Markt Ergoldsbach

AUSZUG AUS DEM SITZUNGSPROTOKOLL DES MARKTES ERGOLDSBACH

Sitzungstag: 22.05.2023

TOP 02 **Bebauungs- und Grünordnungsplan Nr. 78 für das interkommunale Gewerbegebiet "Unsbacher Berg";**
hier: Beschlüsse zu den Stellungnahmen im Verfahren gemäß § 3 Abs. 1 BauGB (Beteiligung der Öffentlichkeit) und im Verfahren gemäß § 4 Abs. 1 BauGB (Behörden und sonstiger Träger öffentlicher Belange) sowie Billigungsbeschluss

Naturschutzrechtliche Ausgleichsfläche auf Flurstück 3567/0 Gemarkung Martinshaun.

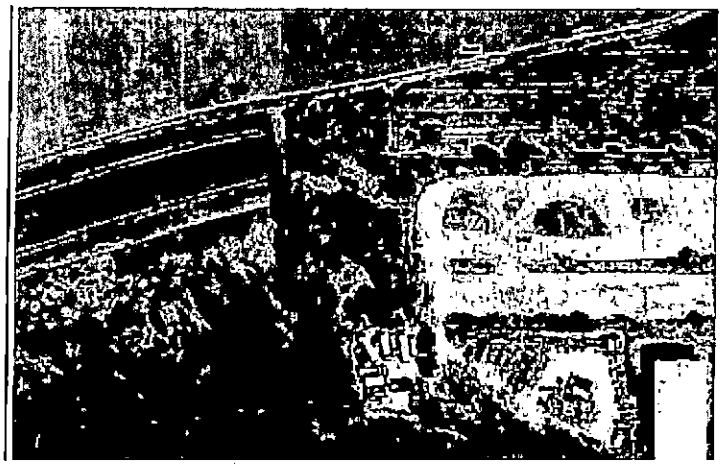
Die vorgeschlagene externe naturschutzrechtliche Ausgleichsfläche auf Flurstück 3567/0, Gemarkung Martinshaun ist aktuell überwiegend mit Feldgehölzen bewachsen, die dem besonderen Biotopschutz i.S.d. § 39 BNatSchG i.V.m. Art.16 BayNatSchG unterliegen.

Das Flurstück 3567 ist überwiegend mit Gehölzen bewachsen, es ist entsprechend dem Luftbild von einem mesophilen Gebüsch (BNT 112, 10 WP nach BayKompV) auszugehen. Die Bewertung des Umweltberichts als Lagerfläche (BNT P431) trifft lediglich auf einen kleinen Teil zu. Eine Aufwertbarkeit dieser Fläche und somit eine Eignung als Ausgleichsfläche ist somit nicht gegeben.

Der Ausgleich sollte, wenn möglich innerhalb des Bebauungs- und Grünordnungsplans liegen, da nur innerhalb der Planung die textlichen

Festsetzungen die erforderliche Sicherung (Anlage und Pflege) der Kompensationsfläche gewährleisten. Andernfalls wäre die Sicherung über einen städtebaulichen Vertrag und falls sich die Flächen nicht im Eigentum der Gemeinde befinden, zudem durch Eintragung von Grunddienstbarkeiten erforderlich

Ausgleichsfläche auf Flurstück 3567/0 Gemarkung Martinshaun.
Anhand von Luftbildern hat die UNB aufgezeigt, dass
- das Grundstück im Jahr 2007 noch nahezu frei von Gehölzen war
- im Jahr 2018 erheblicher Gehölzbestand vorhanden war
- gem. aktuellem Luftbild innerhalb der vergangenen 2 Jahre Rodungen erfolgt sind.

Die UNB erklärte, dass Feldgehölze Schutzstatus haben und nur auf Antrag und Nachweis eines gleichartigen Ausgleichs, genehmigt werden können.
Unter der Voraussetzung, dass der erforderliche Ausgleich für die Rodung an anderer Stelle gleichwertig vorgenommen wird, besteht Einverständnis mit der Anerkennung von Flurstück 3567/0, Gemarkung Martinshaun als

Im Nachgang zu dem Gespräch wurde der Sachverhalt dem Grundeigentümer mitgeteilt. Dieser erklärte, dass sein Pächter in den vergangenen Jahren eigenmächtig die Rodungen durchgeführt hat.
Der Grundeigentümer hat inzwischen Kontakt mit der UNB aufgenommen und ein Grundstück für den Ausgleich der Rodung vorgeschlagen. Die UNB hat die grundsätzliche Eignung des Grundstücks für die Ausgleichsfläche bestätigt.

Bezüglich der Ausgleichsfläche für das geplante Baugebiet wird in die Textlichen Hinweise wie folgt aufgenommen:
Die erforderliche Sicherung der Ausgleichsfläche hat mit dem Antragsteller über einen gesonderten städtebaulichen Vertrag mit dem Mark Ergoldsbach vonstattenzugehen. Die Eintragung der Dienstbarkeits- und Reallastbestellung ist notariell zu beurkunden.

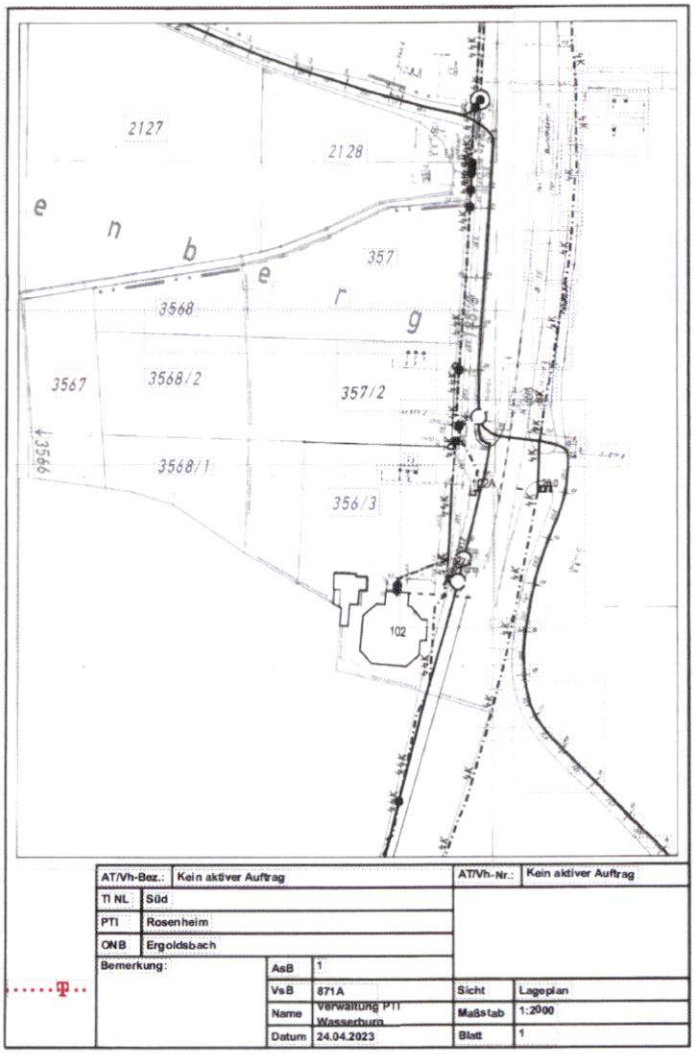
Im Geltungsbereich befinden sich Telekommunikationslinien der Telekom, die durch die geplanten Baumaßnahmen möglicherweise berührt werden (siehe Bestandsplan in der Anlage - dieser dient nur der Information und verliert nach 14 Tagen seine Gültigkeit). Wir bitten Sie, alle Beteiligten darauf hinzuweisen, bei der Planung und Bauausführung darauf zu achten, dass diese Linien nicht verändert werden müssen bzw. beschädigt werden.

Hinsichtlich geplanter Baumpflanzungen ist das „Merkblatt Bäume, unterirdische Leitungen und Kanäle" der Forschungsgesellschaft für Straßen- und Verkehrswesen, Ausgabe 2013 - siehe hier u. a. Abschnitt 6 - zu beachten. Wir bitten sicherzustellen, dass durch die Baumpflanzungen der Bau, die Unterhaltung und Erweiterung der Telekommunikationslinien nicht behindert werden.

Von der Stellungnahme der **Deutsche Telekom Technik GmbH, Landshut** vom 24.04.2023 wird Kenntnis genommen und beachtet.

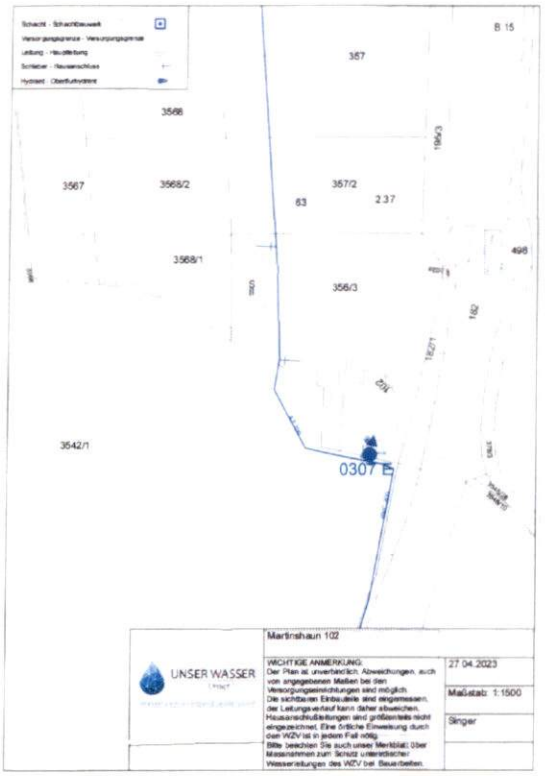
Den Leitungsverlauf im beplanten Bereich können Sie aus dem beiliegenden Leitungsplan entnehmen. Eine Überbauung unserer Versorgungsleitung AZ 200, sowie der Armaturen ist nicht zulässig.

Grundsätzlich ist eine Verlegung der Versorgungsleitung AZ 200 möglich, sofern die Kosten der Verlegung durch den/die Grundstückseigentümer bzw. den Bauherrn übernommen werden.
Wir benötigen für die Planung der Leitungsverlegung und Erschließung (Umfang der Verlegung, Zeitenplan, Bauplan), Unterlagen hinsichtlich der Bebauung. Deshalb wäre es yon Vorteil, wenn der Bauherr/Grundstückseigentümer baldmöglichst Kontakt mit dem Wasserzweckverband aufnimmt.

Die geplante Bebauung würde diese Leitung genau treffen.

Die Hinweise werden beachtet.

Bezüglich des Umverlegens der Wasserleitung wird der

Grundstückseigentümer verpflichtet, unverzüglich eine Vereinbarung mit dem Wasserzweckverband herbeizuführen
